改善箇所説明図

改善内容

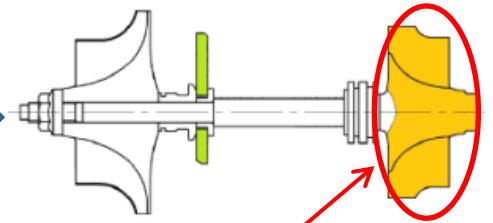
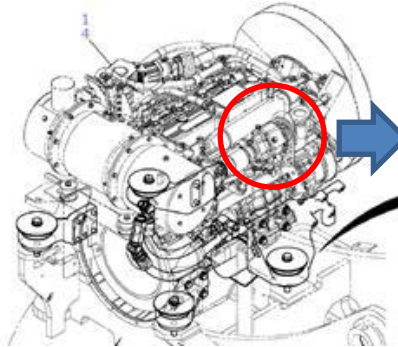
タービン側の翼が破損

不具合発生箇所

エンジンのターボチャージャにおいて、タービン側（排気を受けて回転する側）の翼が、ターボチャージャの回転数との共振により破損することがある。

そのままの状態で使用を続けると、エンジンへの吸気が十分に確保できず、出力低下に至るおそれがある。

対象全車両に対し、ターボチャージャを対策型に変更する。

部品番号により識別する。

4 9 3 3 5 - 0 0 7 0 1

対策前

4 9 3 3 5 - 0 0 7 3 0

対策後
